Svar angående tilkomst og sløkkjevann for brannvesen rundt nye Knarvik barneskule.

Visar til Landskapsplan sendt til oss på mail 01.03.2017.

Prosjektnavn  
**Kvarvik barneskule**

Tegningsnavn  
**LANDSKAPSPLAN**

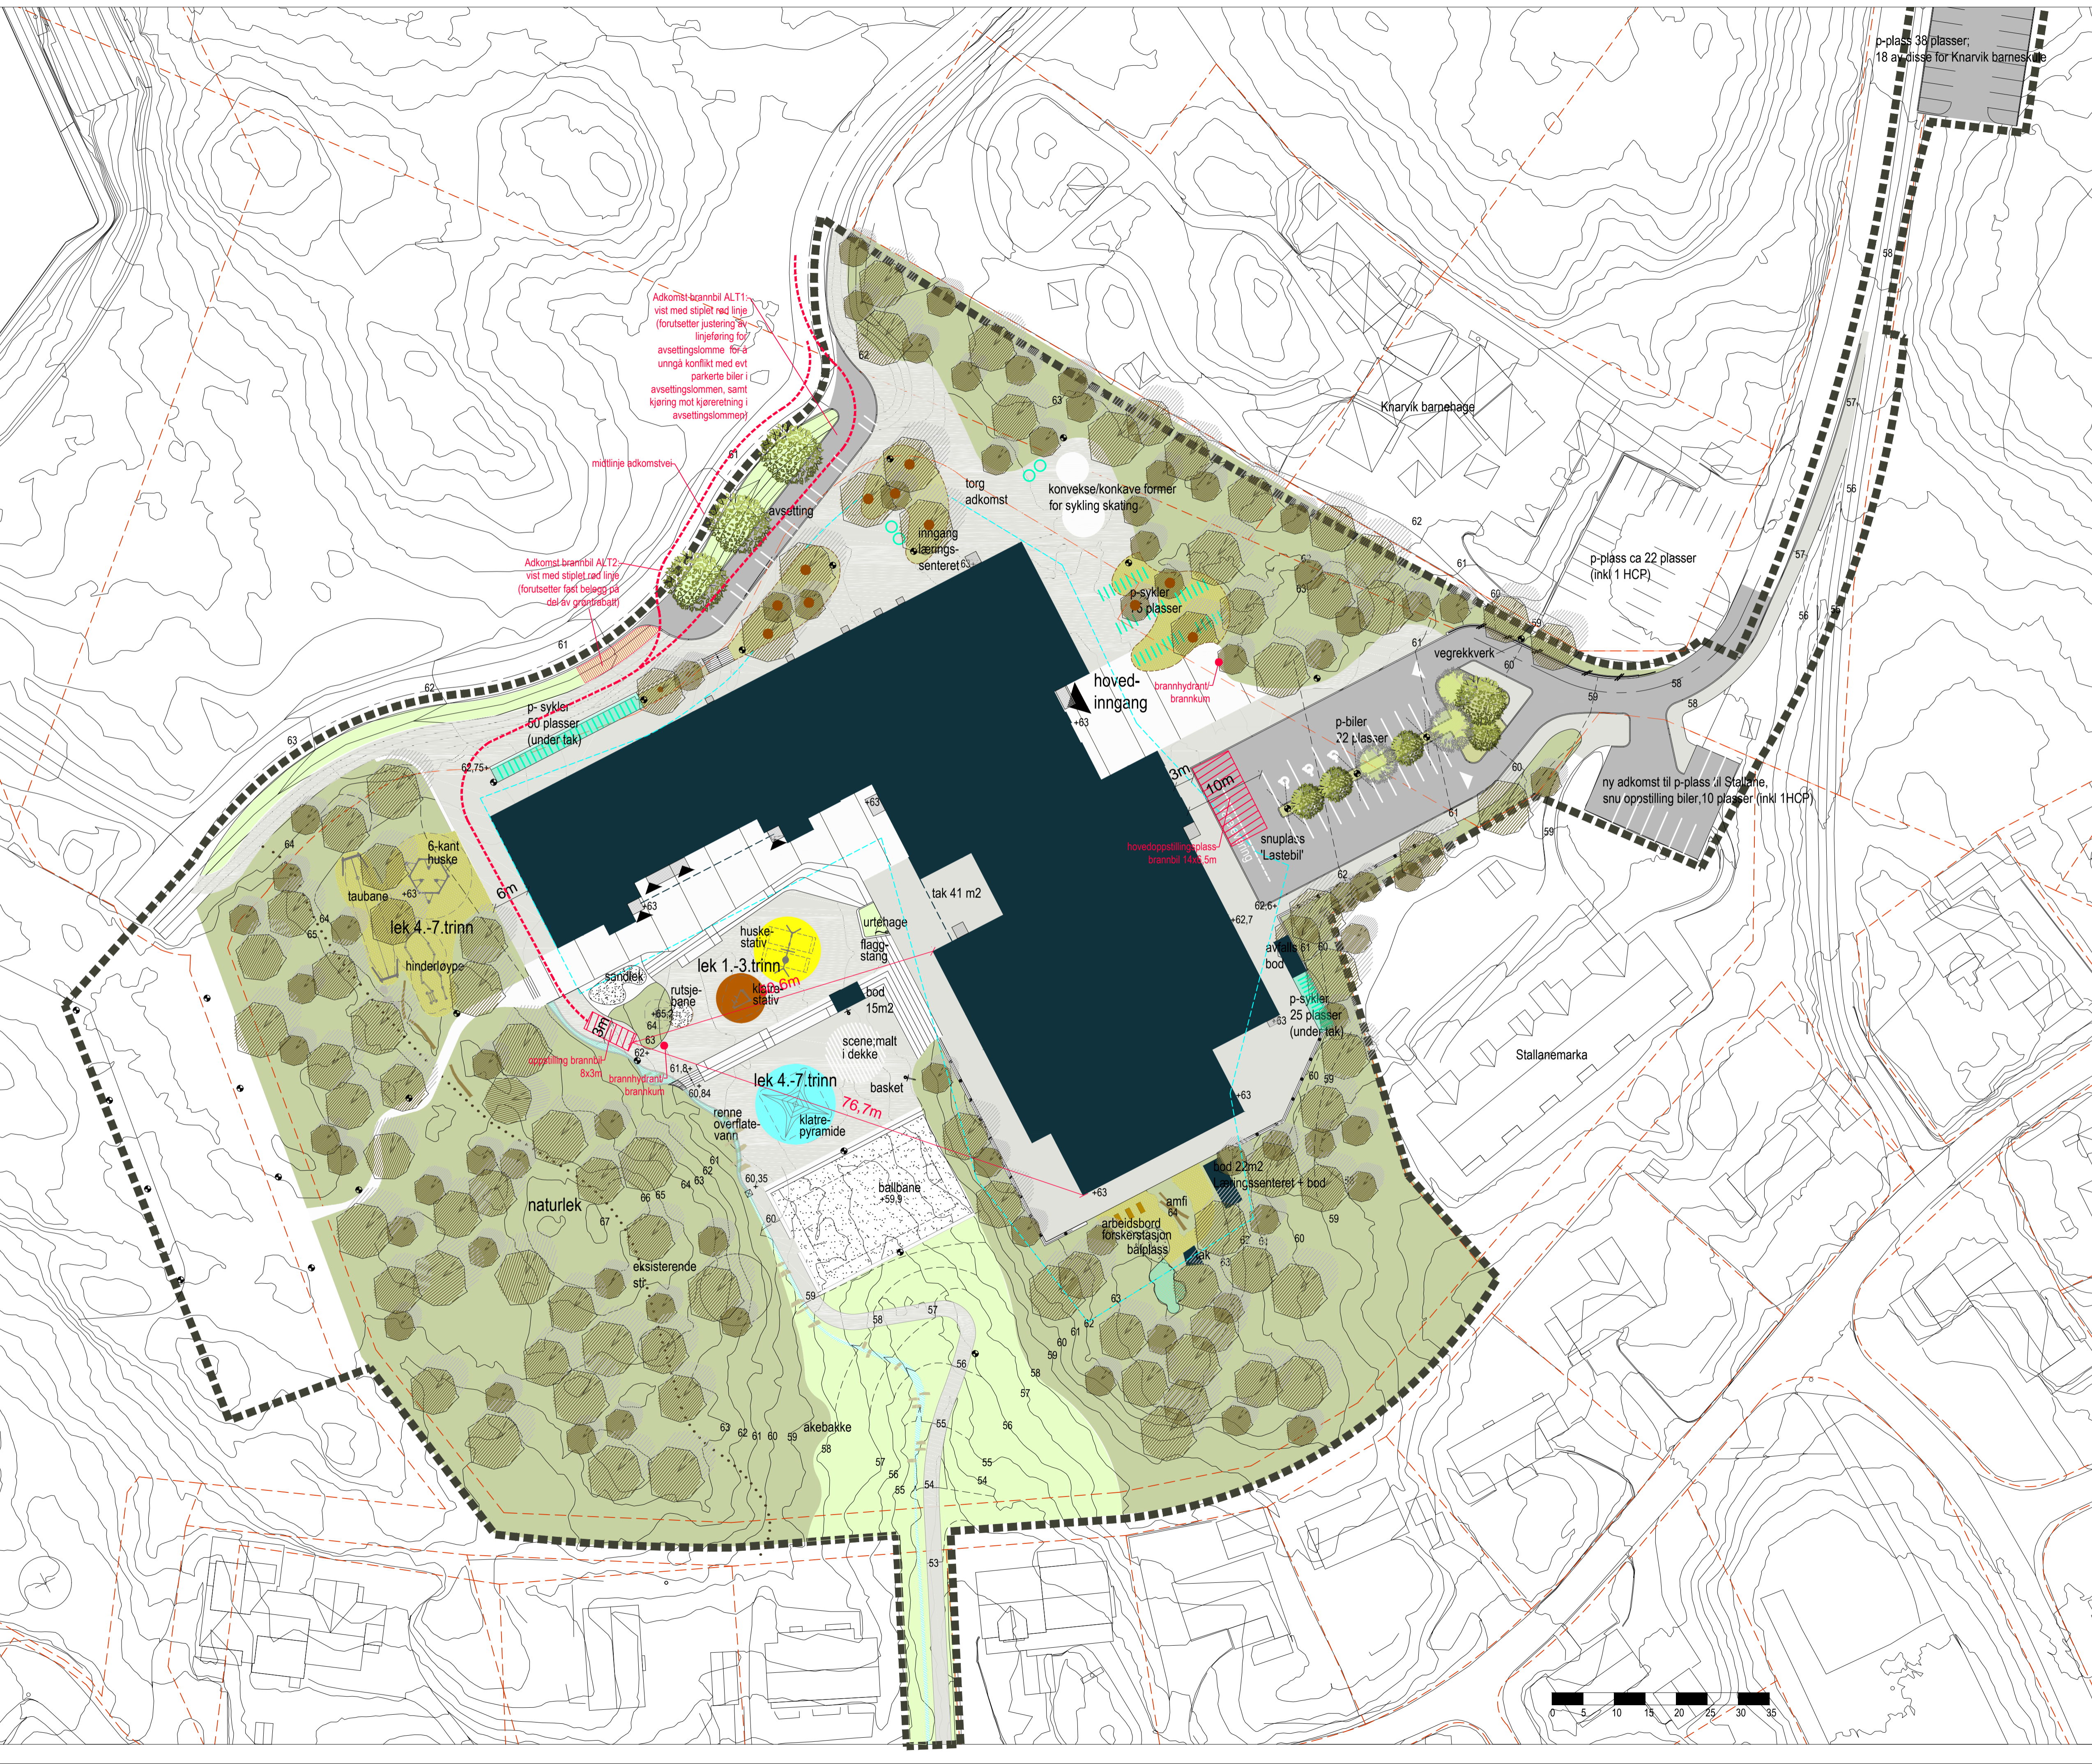
- Tilkomsten vist på denne planen er tilfredstillande for å kunne nå heile bygget på ein rask og effektiv måte, sjøl om vi ikkje kan kjøre rundt heile bygget. Det er vist ein oppstillingsplass ved hovedinngang og ein i skolegård. Tilkomsten til oppstillingplassen i skolegården har to alternativer vist på teikning. Vi meiner at ALT 1 er beste, for det går på ein plass der det erfaringsmessig blir brøytet og strødd. Skal vi kjøre over grøntanlegg som i ALT 2, så kan der være vanskiligere å komme fram.
- Det vil med denne løysningen bli ein avstand på meir enn 50m frå oppstillingsplass, til enkelte punkt på bygget. Dersom det vert etablert brannhydrant og ikkje brannkum på punktene ved oppstillingsplass, så er dette ein løysning som brannvernet kan akseptere.

Vi aksepterer løysningen på tilkomst og avstand til deler av bygget dersom punkta ovenfor er oppfylt.
